# Reunião Câmara Temática **CONPLAN**

**SETOR DE EDIFÍCIOS DE UTILIDADE PÚBLICA NORTE  
SEPN, QUADRA 515, CONJUNTO E, LOTE 05**

**SOLICITAÇÃO PARA APROVAÇÃO DE PROJETO DE MODIFICAÇÃO  
PROCESSO ADMINISTRATIVO nº 141.002.240/1995**

| RELATÓRIO DE AÇÃO FISCAL                                                                                                                                                              | REGIÃO ADMINISTRATIVA FISCAL<br>RAF 1 - BRASÍLIA | Ano 2013<br>nº Z105679-REL                | 1ª VIA<br>PROCESSO            |

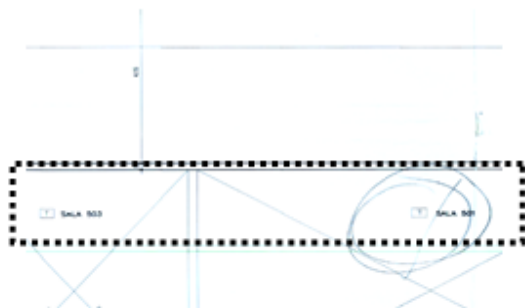
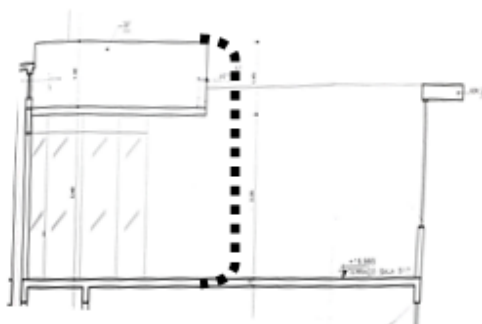
| 01 | Desconformidade                                                                                                                                                      | Parâmetro aplicável                                                                                                                                                                                                                                                                                                | Dispositivo Legal                              | Situação Atual | Providência                                                                                                                     | Folha       |
|----|----------------------------------------------------------------------------------------------------------------------------------------------------------------------|--------------------------------------------------------------------------------------------------------------------------------------------------------------------------------------------------------------------------------------------------------------------------------------------------------------------|------------------------------------------------|----------------|---------------------------------------------------------------------------------------------------------------------------------|-------------|
| 01 | Alvará de Construção nº 043/11 não corresponde ao Projeto, nele se descrevem o térreo e 4º pavimento, mas em projeto aprovado, prancha 07, denomina-se 5º pavimento. | O número máximo de pavimentos é definido pela altura máxima da edificação e a cobertura destina-se obrigatoriamente a caixas d'água e casas de máquinas, sendo permitido optativamente o uso para lazer e atividades culturais, com ocupação máxima de 40% (quarenta por cento) da área do último pavimento [...]. | NGB 56/89 Item 7 - Pavimentos, 7c - Cobertura. | ATENDE.        | Alteração da nomeação nas pranchas, de 5º pavimento, para Planta Baixa terraço, contendo Salão de Lazer e atividades Culturais. | 1047 a 1059 |

**Projeto Aprovado**  
Esquadrias configurando intenção de compartimentação.

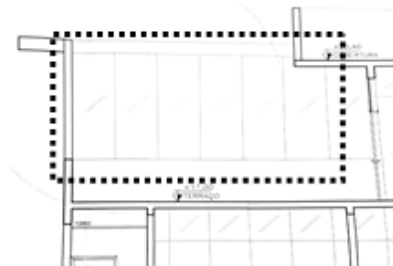
| 02 | Desconformidade                                             | Parâmetro aplicável                                                                                               | Dispositivo Legal      | Situação Atual | Providência                                                                         | Folha       |
|----|-------------------------------------------------------------|-------------------------------------------------------------------------------------------------------------------|------------------------|----------------|-------------------------------------------------------------------------------------|-------------|
| 02 | Altura superior a 4,00 metros, do 5º pavimento – Cobertura. | A altura máxima permitida para cobertura é de 4,00 metros acima do estabelecido da altura da edificação (Item 8). | NGB 56/89, Item 7 e 8. | ATENDE.        | Apresentação do projeto de modificação, respeitando a altura máxima de 4,00 metros. | 1047 a 1059 |

**Projeto Aprovado**  
Altura da platibanda superior aos 4,00m.

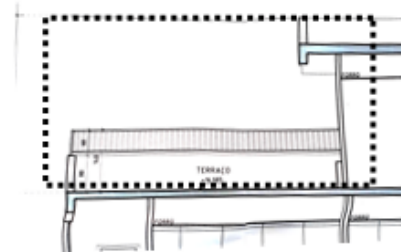
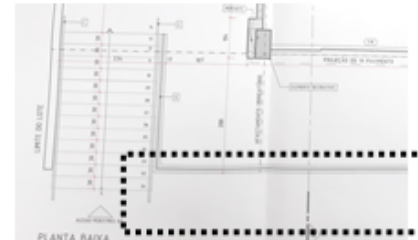
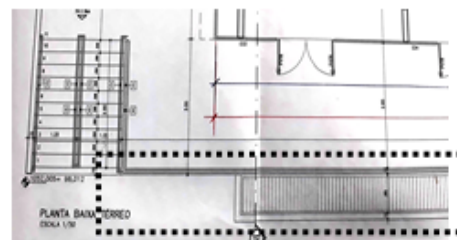
| 03 | Desconformidade                                                                                                                | Parâmetro aplicável                                                                                                                                                                                                                                                   | Dispositivo Legal       | Situação Atual | Providência                                                                                                        | Folha       |
|----|--------------------------------------------------------------------------------------------------------------------------------|-----------------------------------------------------------------------------------------------------------------------------------------------------------------------------------------------------------------------------------------------------------------------|-------------------------|----------------|--------------------------------------------------------------------------------------------------------------------|-------------|
| 03 | Vedação de alvenaria e vidro no perímetro do pavimento indicado como 5º pavimento, que desvirtua os afastamentos obrigatórios. | [...]a cobertura destina-se obrigatoriamente a caixas d'água, e casas de máquinas, sendo permitido optativamente o uso para lazer e atividades culturais [...]. As construções, [...] deverão distar no mínimo 2,50 metros do perímetro da edificação [...] (Item 8). | NGB 56/89, Item 4 e 7c. | ATENDE.        | Apresentação do projeto de modificação, retirando vedação em perímetro da edificação, respeitando os afastamentos. | 1047 a 1059 |

**Projeto Aprovado**  
Esquadrias configurando intenção de compartimentação.

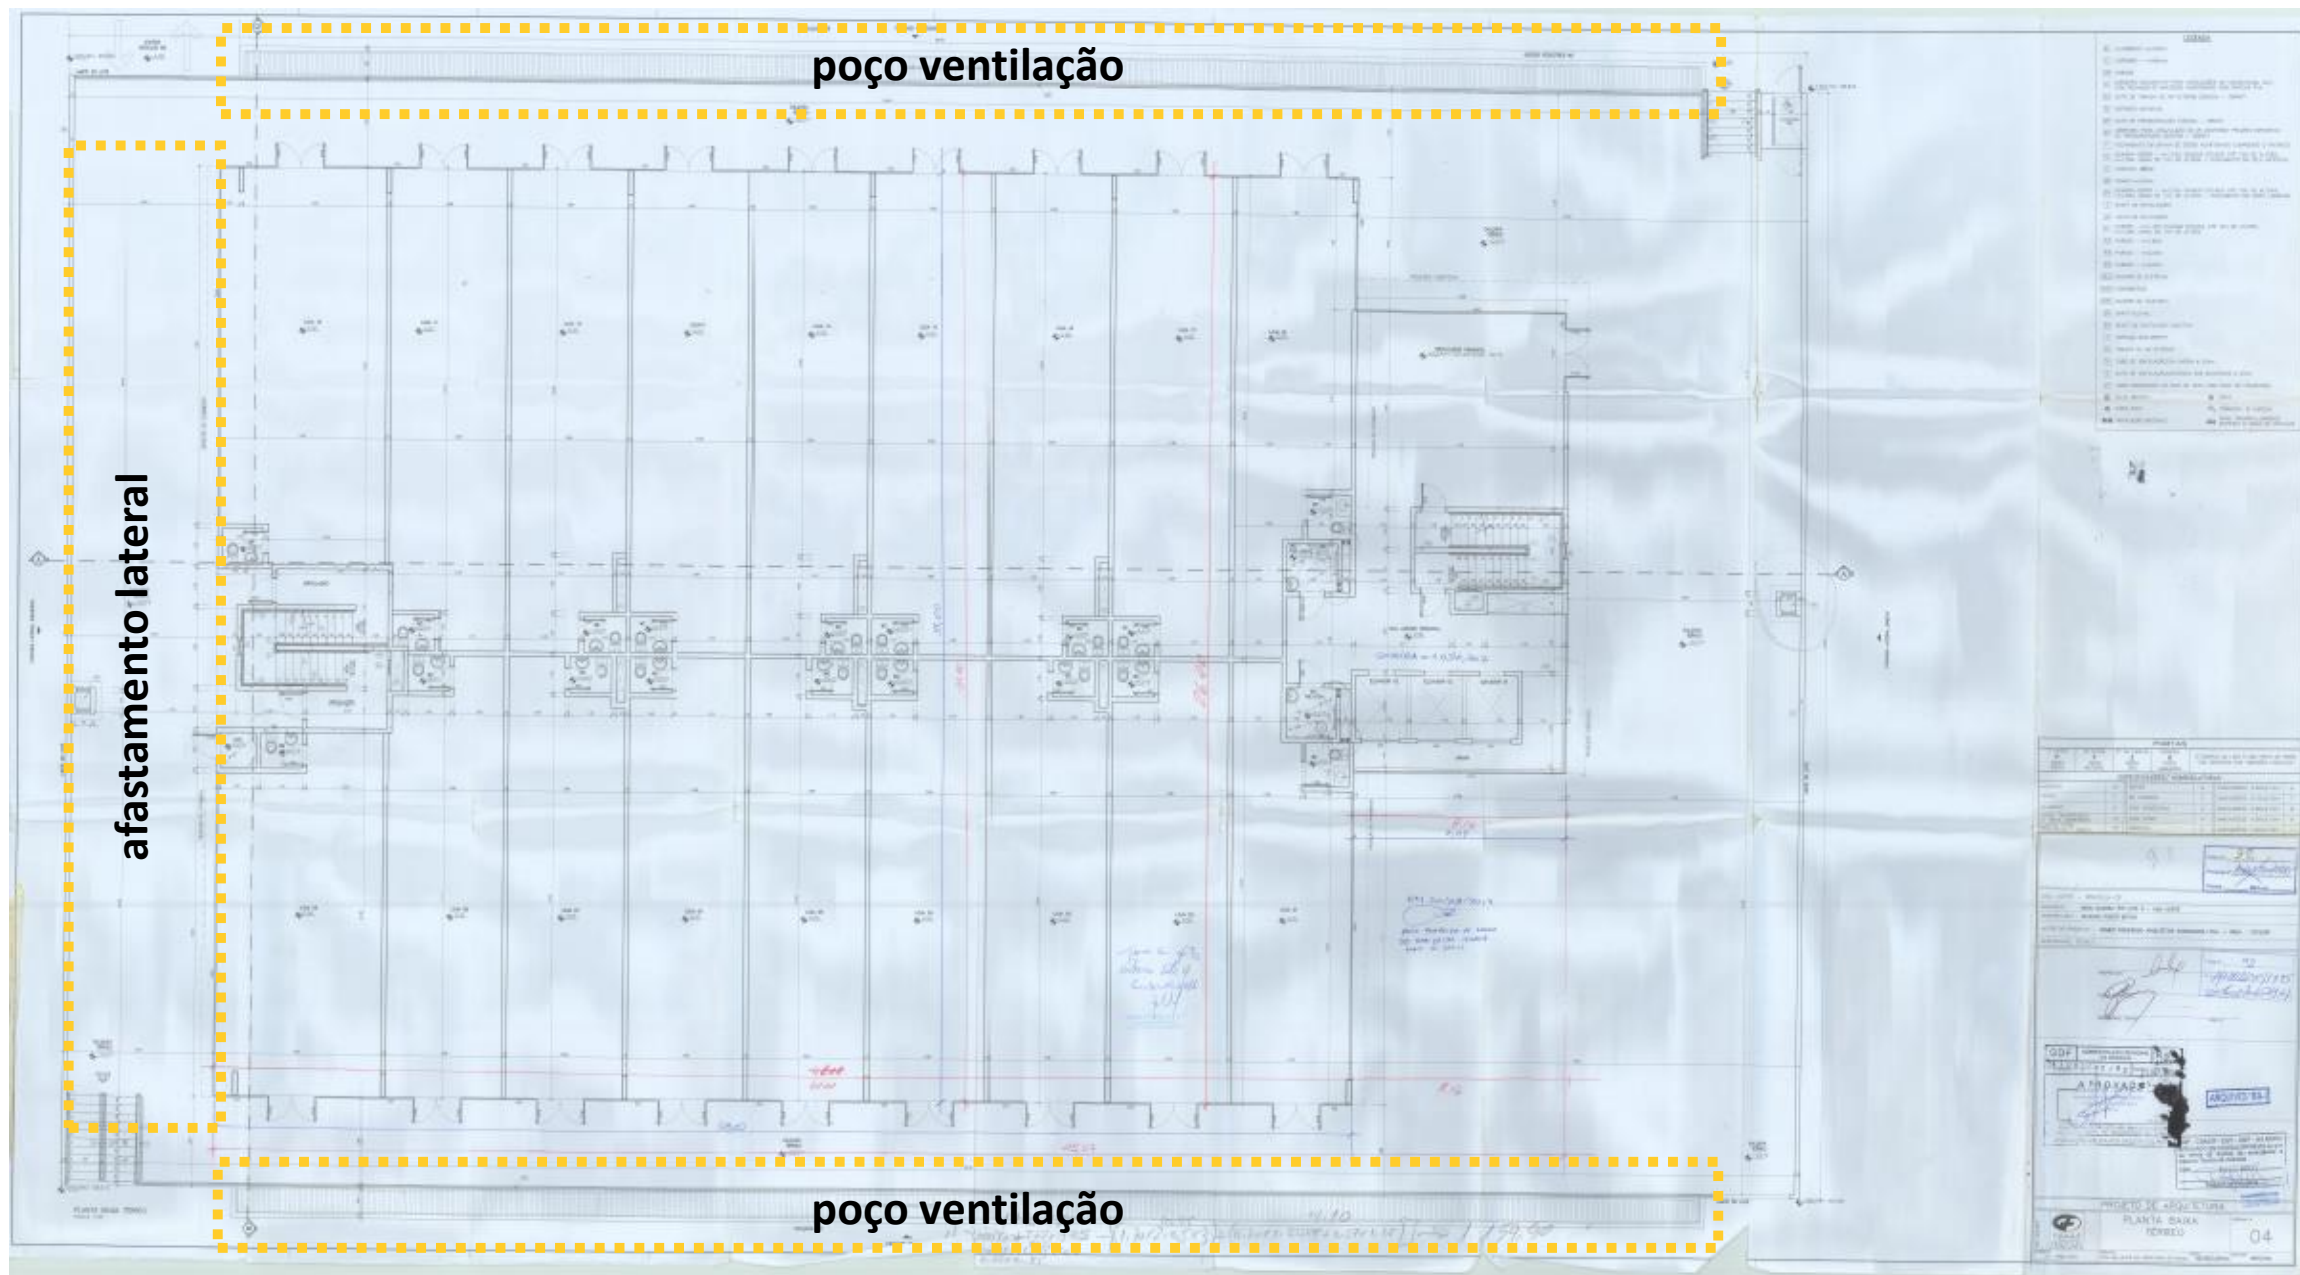
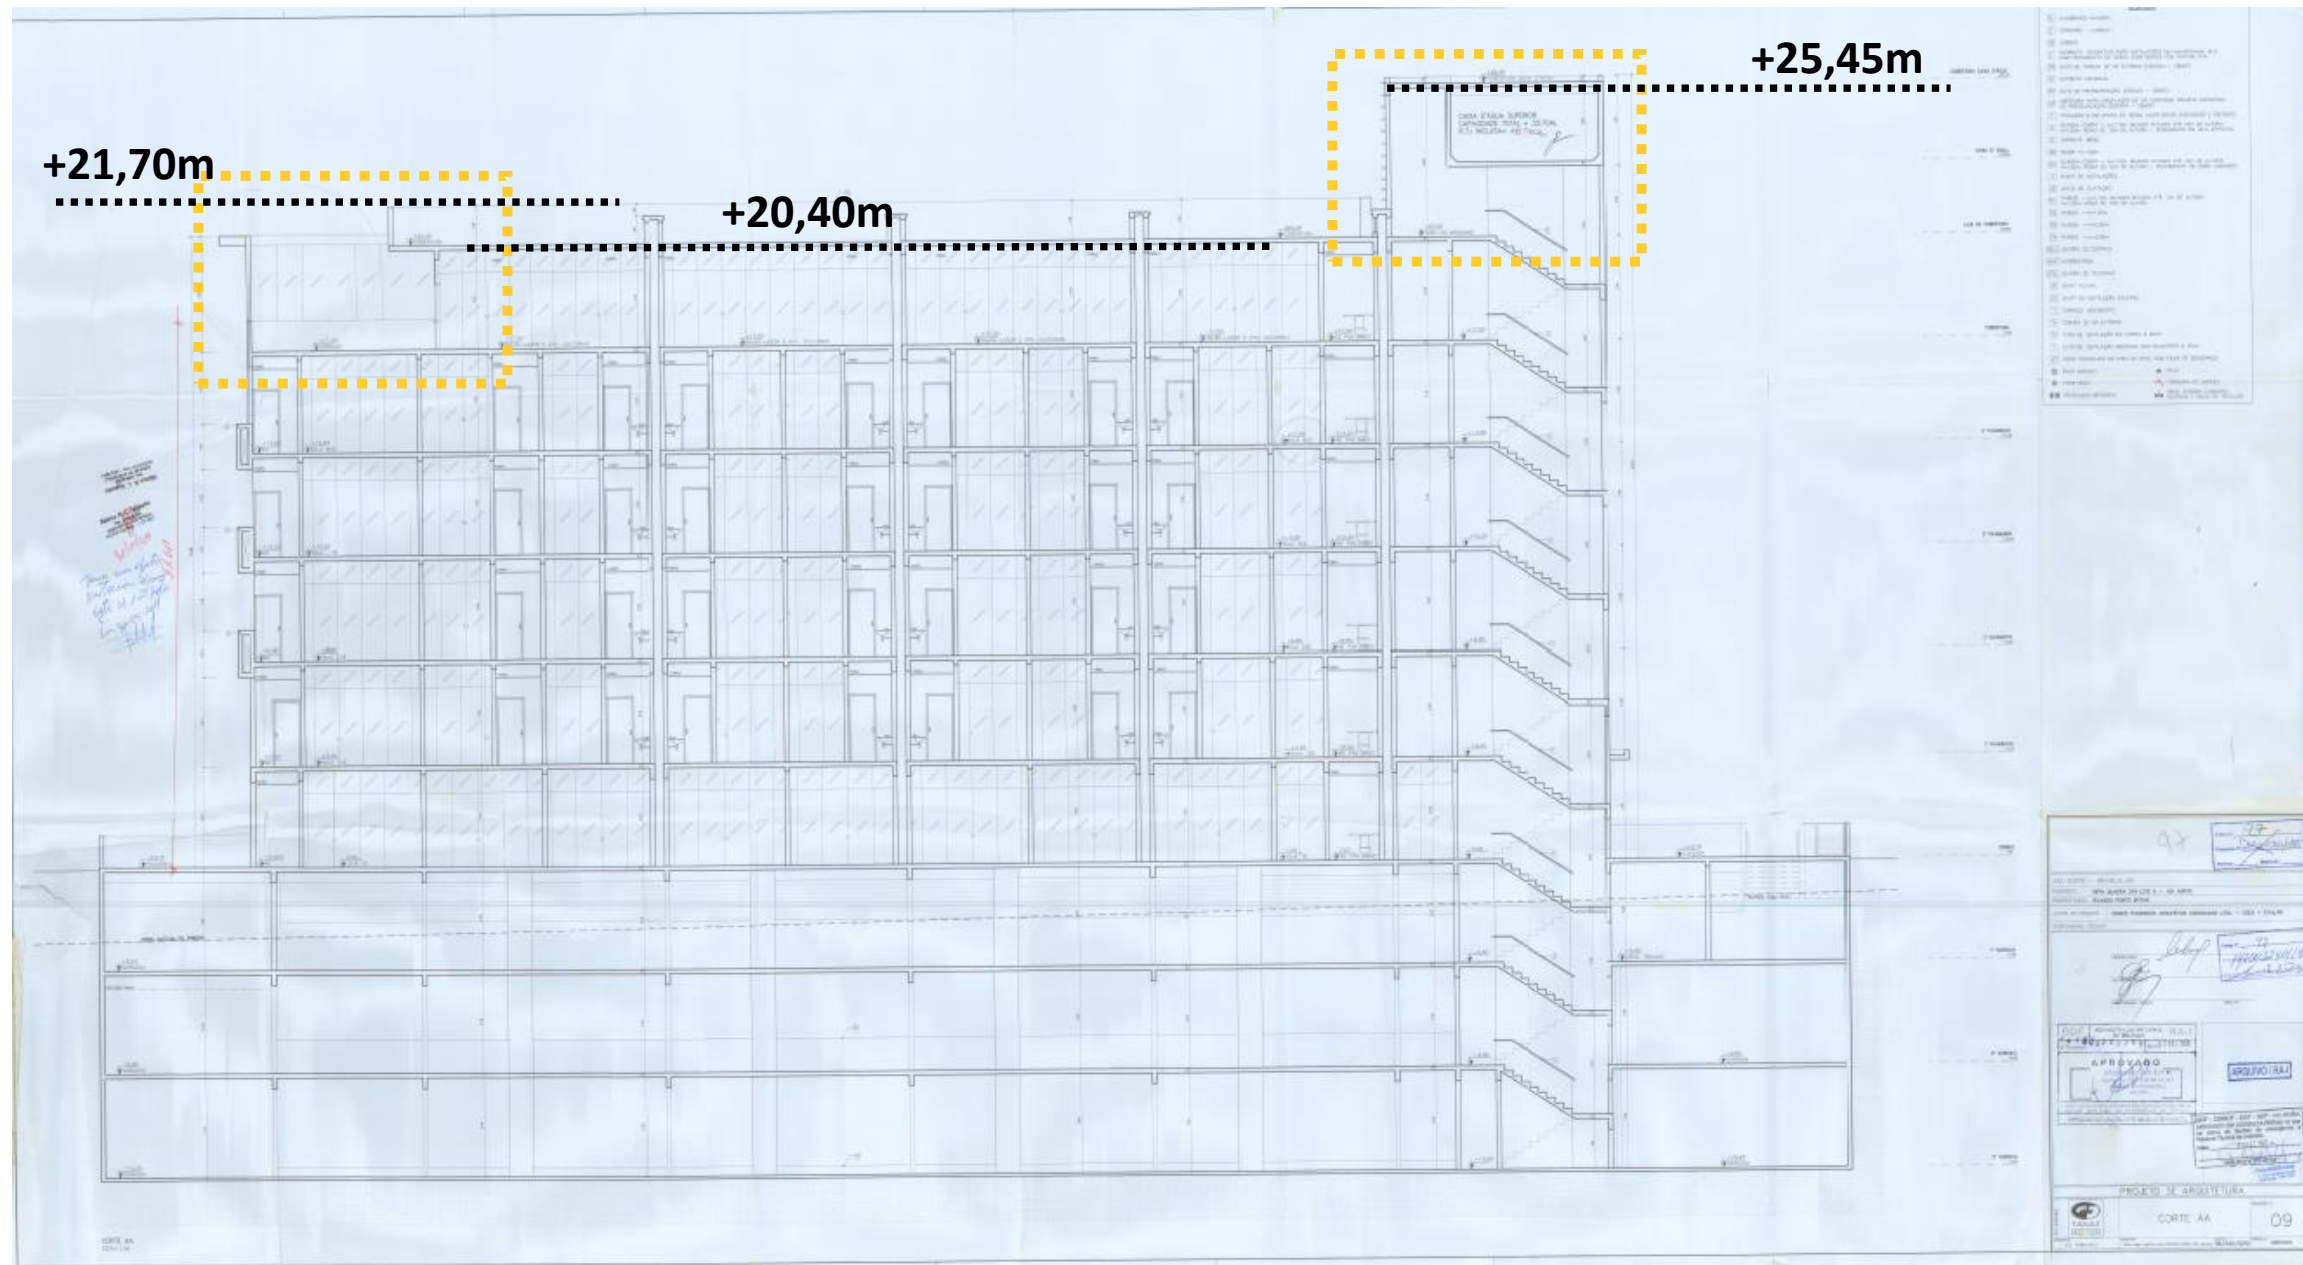
| 04 | Desconformidade                                              | Parâmetro aplicável                                                                                                                                                    | Dispositivo Legal   | Situação Atual | Providência                                                                                                                                                                                                                                                                                   | Folha       |
|----|--------------------------------------------------------------|------------------------------------------------------------------------------------------------------------------------------------------------------------------------|---------------------|----------------|-----------------------------------------------------------------------------------------------------------------------------------------------------------------------------------------------------------------------------------------------------------------------------------------------|-------------|
| 04 | Poços de iluminação e ventilação da garagem em área pública. | Os poços de iluminação e ventilação deverão se desenvolver dentro dos limites do lote, sendo permitida sua localização dentro das áreas dos afastamentos obrigatórios. | NGB 56/89, Item 7b. | ATENDE.        | Apresentação do projeto de modificação com a remoção dos poços. Laudo Técnico com os detalhamentos e dimensionamentos necessários ao correto funcionamento do sistema de exaustão e ART de Execução, Controle e Automação de Ventilação Mecânica nº 0720160048856 (fls. 912 a 913- Anexo IV). | 1047 a 1059 |

Item 05.altura da torre de circulação

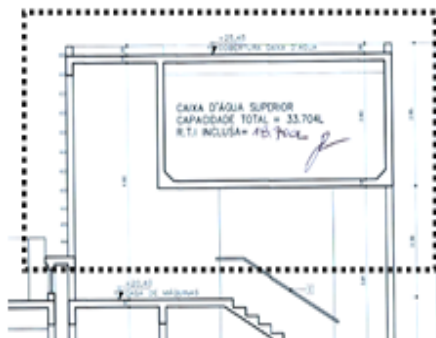
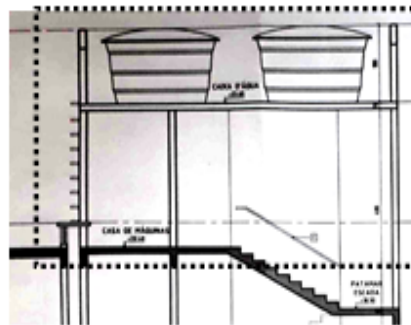
| 05 | Desconformidade                                              | Parâmetro aplicável             | Dispositivo Legal    | Situação Atual | Providência                                                                                                                                                                                                                                                                             | Folha       |
|----|--------------------------------------------------------------|---------------------------------|----------------------|----------------|-----------------------------------------------------------------------------------------------------------------------------------------------------------------------------------------------------------------------------------------------------------------------------------------|-------------|
| 05 | Torre de circulação vertical aprovada com 25,65 m de altura. | A altura máxima será de 21,00m. | NGB 56/89, Item 18b. | NAO ATENDE.    | Laudo Técnico com justificativa para instalação do elemento caixa d'água acima da cota máxima de coroamento estabelecida para o SEPN, acompanhada de anuência formalizada pelo CBMDF, conforme carimbo nas pranchas apresentadas e ART nº 0720170016490. (fls. 1021 A 1031. - Anexo IV) | 1021 a 1031 |

**Projeto Aprovado**  
Coroamento = + 25,65 metros.

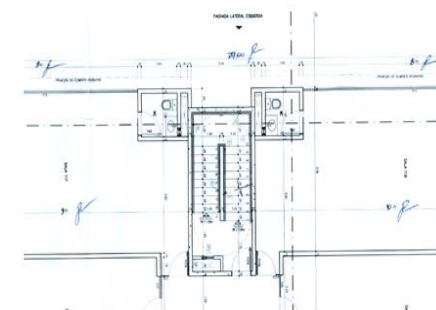
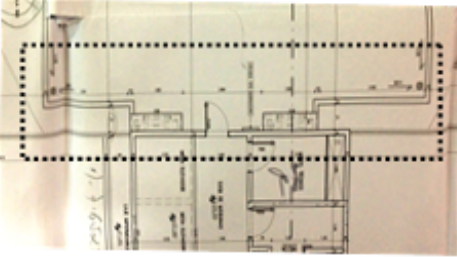
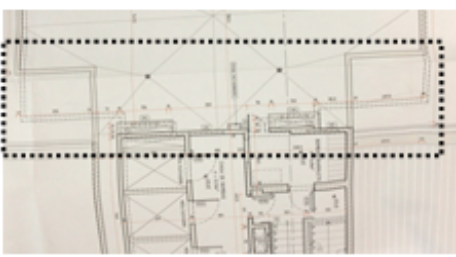
| 07 | Desconformidade                                                                                                                                                                                                                              | Parâmetro aplicável                                                                                                  | Dispositivo Legal                   | Situação Atual | Providência                                                                                                    | Folha       |
|----|----------------------------------------------------------------------------------------------------------------------------------------------------------------------------------------------------------------------------------------------|----------------------------------------------------------------------------------------------------------------------|-------------------------------------|----------------|----------------------------------------------------------------------------------------------------------------|-------------|
| 07 | Os desenhos do projeto não correspondem entre si, criando dificuldade no seu entendimento, representações incorretas de elementos arquitetônicos[...] falta de cotas essenciais e o mais importante, rasuras em quase todas as pranchas[...] | O projeto de arquitetura submetido à aprovação ou visto será apresentado em cópias legíveis, sem rasuras ou emendas. | §5º, Art. 18, Decreto nº 19.915/98. | ATENDE.        | Apresentação do projeto de modificação conforme os incisos I, II e III, do artigo 25, do Decreto nº 19.915/98. | 1047 a 1059 |

**Projeto Aprovado**  
Rasuras no projeto sem data e identificação do servidor que convalidou o ajuste.

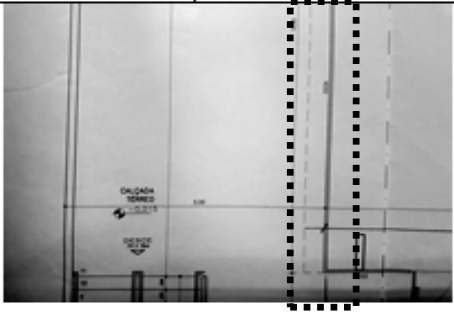
| 17                                                                                                                                                                                                                                                                                                                                                                                                                                                                                                               | Desconformidade                                                                                    | Parâmetro aplicável                                                                                                              | Dispositivo Legal                      | Situação Atual  | Providência                                                                                                                                                                                                    | Folha       |
|------------------------------------------------------------------------------------------------------------------------------------------------------------------------------------------------------------------------------------------------------------------------------------------------------------------------------------------------------------------------------------------------------------------------------------------------------------------------------------------------------------------|----------------------------------------------------------------------------------------------------|----------------------------------------------------------------------------------------------------------------------------------|----------------------------------------|-----------------|----------------------------------------------------------------------------------------------------------------------------------------------------------------------------------------------------------------|-------------|
| 20                                                                                                                                                                                                                                                                                                                                                                                                                                                                                                               | Ocupação do subsolo nos afastamentos obrigatórios.                                                 | Ocupação de 100% para os subsolos totalmente enterrados. Os demais devem respeitar os afastamentos obrigatórios.                 | NGB 56/89 Itens 4 e 18.                | NAO ATENDE.     | Apresentação de Laudo Fotográfico justificando o afloramento do subsolo sobre os afastamentos obrigatórios, a partir da situação alegadamente consolidada no SEPN. Anexo VII Laudo Fotográfico fls. 886 a 898. | 858 a 916   |
